Verzoek	Het realiseren van zes appartementen
Locatie	West-Kinderdijk 375, Biggelmee
Datum	10 mei 2021
Strijdigheid	Bestemmingsplan Herstelplan Alblasterdam Bestemming(en) Maatschappelijk - 1 Dubbelbestemming*(en) Waarde – Archeologie – 3 en Beschermd dorpsgezicht
Status	Toelichting: (omschrijving strijdigheden met regels) <u>Artikel 20 Maatschappelijk - 1</u> 20.1 Bestemmingsomschrijving De voor Maatschappelijk - 1 aangewezen gronden zijn bestemd voor: • maatschappelijke voorzieningen; • aan de functie als bedoeld onder a gebonden parkeervoorzieningen; • aan de functie als bedoeld onder a ongeschikte horecavoorzieningen, waarbij ter plaatse van de aanduiding "specifieke vorm van maatschappelijk - brede school" ongeschikte horecavoorzieningen met een totale gezamenlijke oppervlakte van ten hoogste 5% van de vloeroppervlakte, met een maximum van 75 m2 is toegestaan; • ter plaatse van de aanduiding "bedrijfswoning" tevens voor een bedrijfswoning; • ter plaatse van de aanduiding "begraafplaats" tevens voor een begraafplaats en speelvoorzieningen; • ter plaatse van de aanduiding "nutsvoorziening" tevens voor een gemaal; • ter plaatse van de aanduiding "opslag" uitsluitend voor opslag; •

Laatste aangepaste tekening

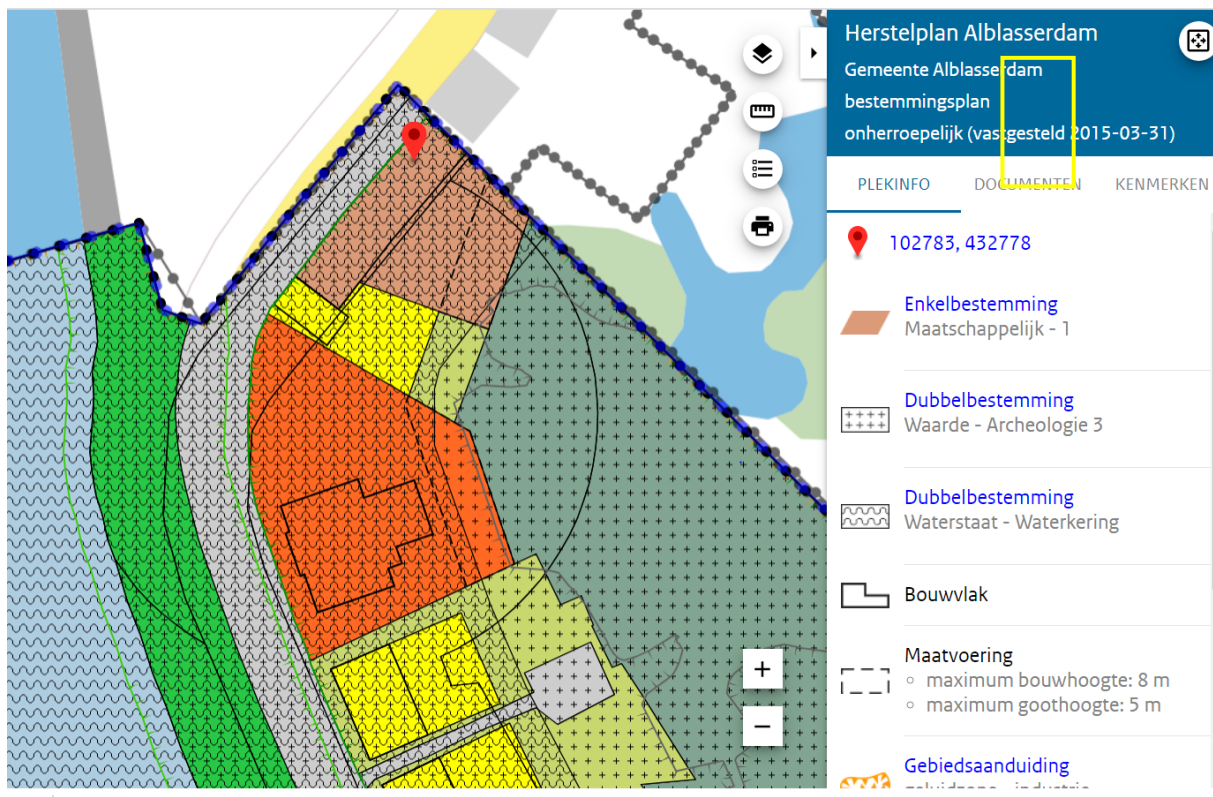
Het vorige plan met negen woningen is aangepast op advies van de RCE (zie bijlage). De RCE was van mening dat de grote achtergevel te veel impact had op het Werelderfgoed. Aanpassing heeft plaatsgevonden, in die zin dat de complete bovenste verdieping is aangepast naar een kap. Daarmee neemt de hoeveelheid glas aan de achterzijde af. Het nieuwe plan moet in de definitieve fase nog wel aan de RCE worden voorgelegd.

Op 29 januari 2021 is een aangepast plan ingediend. Deze wijziging is besproken in de gemeentelijke Erfgoedcommissie. Het plan van 9 woningen is aangepast omdat het parkeren grotendeels op eigen terrein moet worden opgelost. Daardoor is het programma verlaagd van 9 naar 6 woningen. Het geheel is wat smaller. Het voegt zich daarmee nog beter in het ritme van de kleine korrelgrootte van de dijk. Parkeren vindt voornamelijk plaats voor het gebouw en onder het gebouw. De hoofdropzet is ongewijzigd. Per niveau worden de wijzigingen besproken. Vanwege de eisen die het waterschap stelt voor de dijk en het natura 2000 gebied achter het volume is er beperkte manoeuvreerruimte voor de auto's.

Elke woning krijgt een eigen voordeur aan de dijk. Het eerste niveau is georiënteerd op de dijk, het tweede niveau op de achterzijde, het natura 2000 gebied. De lift is geschrapt.

De commissie begrijpt en kan zich vinden in de voorgestelde wijzigingen. De commissie kan zich vinden in het nieuwe plan onder voorbehoud dat de rijke detaillering en materiaalgebruik van het eerdere plan wordt overgenomen, dan wel overeind blijft. (Maaswerk aan de voorgevel en metalen kozijnen). Dat is nog niet uit de stukken op te maken. Het mag niet zo zijn dat een kleiner programma leidt tot een dusdanige versobering van het eerdere plan dat het zijn oorspronkelijke allure en eerdere rankheid verliest. De klassieke ritmiek met een moderne uitwerking is een goede invulling. Referentie is het eerdere plan met fijne materialisering, slanke kozijnen en draaiende delen. Houten of kunststof kozijnen zijn geen optie.

Conclusie: De Erfgoedcommissie stemt in met de wijziging van het plan onder voorbehoud van de oorspronkelijke uitvoering/uitwerking.

Overwegingen + Advies + Voorwaarden	Overwegingen: De adviezen zijn over het algemeen positief, behalve het verkeersadvies en het waterschap. Er wordt voor een groot deel tegemoet gekomen aan de voorwaarden voor verkeer. Er zal nog goedkeuring moeten volgen van het waterschap. <u>Verkeersadvies</u> Wanneer het financieel niet haalbaar is om minder dan zes woningen te realiseren en omdat de gemeente woningen wil (op korte termijn vanwege de staat van het gebouw en de uitstraling) gaan we voorbij aan het verkeersadvies om geen nieuwe uitritten op de dijk toe te staan. De verloren openbare parkeerplaats kan worden gecompenseerd op privéterrein. Het compenseren van openbare parkeerplaatsen op privéterrein zal juridisch nog onderzocht moeten worden. Eerder is aangegeven dat het parkeren voor de totale parkeerbehoefte bij het hotel geen begaanbare weg is. Echter de verkeersveiligheid is in dit geval belangrijker dan het ter plaatse hebben van voldoende parkeergelegenheid. Daarom kan voor deze ene locatie een uitzondering worden gemaakt, omdat het maken van een extra parkeerplaats ter plaatse van West-Kinderdijk 375 vanwege de natuurbestemming niet mogelijk is. De aanvrager zal moeten aantonen dat een plan voor twee woningen financieel niet haalbaar is. Daardoor wordt het programma groter en wordt niet meer aan de verkoopvoorwaarden voldaan. Mede daardoor is er een uitrit benodigd, waardoor er openbare parkeerplaatsen moeten vervallen. <u>RCE</u> De aanvrager is van mening dat door aanpassing van het plan aan het eerdere negatieve advies van de RCE is tegemoetgekomen. In dit stadium is het gewijzigde plan niet opnieuw aan de RCE aangeboden. Dit wordt als voorwaarde in het besluit meegenomen. Advies + voorwaarde: Positief, onder voorwaarde dat

1. De aanvrager aantoont dat een invulling die niet meer dan 5 openbare parkeerplaatsen genereert niet mogelijk is 2. De openbare parkeerplaats die langs de dijk verdwijnt voor de overzichtelijkheid van de uitrit wordt gecompenseerd op het privéterrein van het hotel. 3. De akte van levering wordt aangepast (afspraken vastleggen te compenseren parkeerplaatsen op privéterrein) 4. De RCE zich kan vinden in de aanpassing van het plan 5. De oorspronkelijke uitvoering/uitwerking behouden blijft (erfgoed) 6. Het Waterschap Rivierenland instemt met de plannen 7. De opmerkingen voor archeologie in de ruimtelijke onderbouwing worden meegenomen 8. De gemeenteraad bereid is het benodigde planologische besluit te nemen.
